**Forum mondial de l'harmonisation
des Règlements concernant les véhicules****193^e session**

Genève, 25-28 juin 2024

Comité exécutif de l'Accord de 1998 (AC.3)**Proposition de rectificatifs à des RTM ONU, s'il y a lieu****Proposition de rectificatif 1 à l'amendement 1 au Règlement
technique mondial ONU n° 13 (Véhicules à hydrogène
et à pile à combustible)****Communication du Groupe de travail de la sécurité passive***

« Figure 3

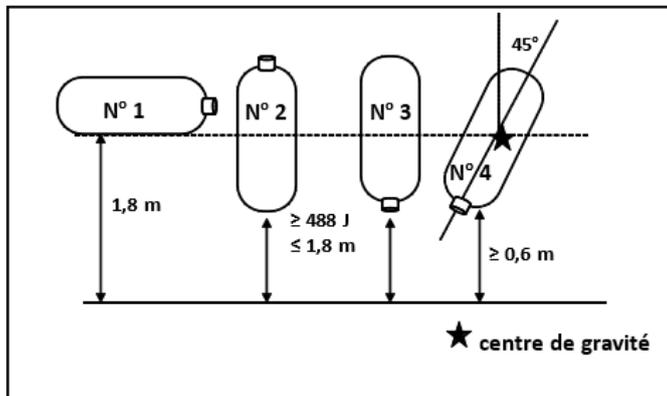
Figure 3, paragraphe 6.2.3.2, lire (corriger l'emplacement des mots dans le dessin) :

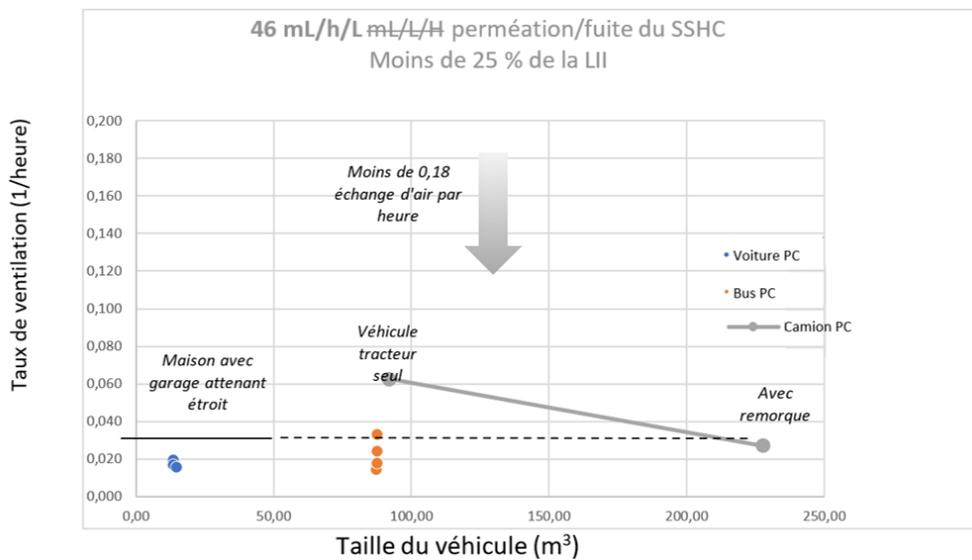
Figure 10, lire (de sorte que le libellé de l'axe des abscisses concorde avec le paragraphe qui précède) :

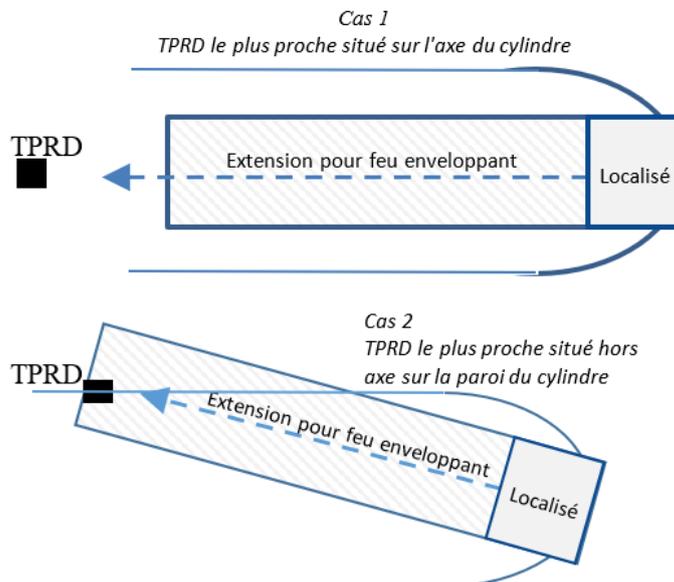
Figure 29 (Vue du dessus montrant l'extension de la zone de feu enveloppant vers le TPRD le plus proche sur un cylindre), lire :

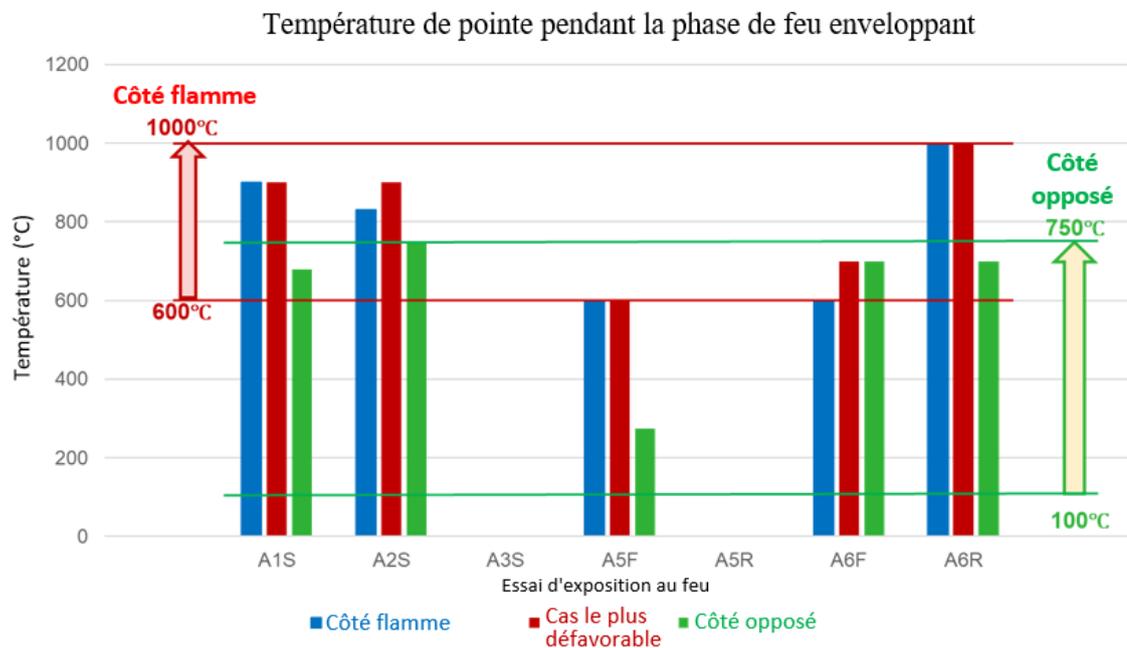
Paragraphe 88, figure 12, lire (légendes corrigées, valeurs non modifiées) :
